MESAS

- AGIL Y COMODO CAMBIO DE APERTURA DE PUERTAS

PASO 1: Arandela doble – roscada
Introducir chapa inferior debajo de la pletina y superior encima de la pletina

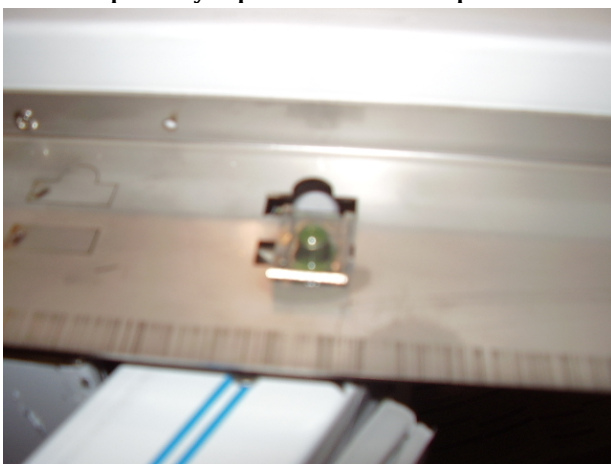
La solución a dicho problema ha sido la introducción de una especie de arandela doble – Código 6025130045 –Tuerca rápida (una chapa superior y una inferior- sándwich) roscada en la base del refuerzo de la encimera que hace juego con un bulón roscado (Código 6033090104) y por último, un cambio del herraje de las puertas. A continuación se detallan los cambios.
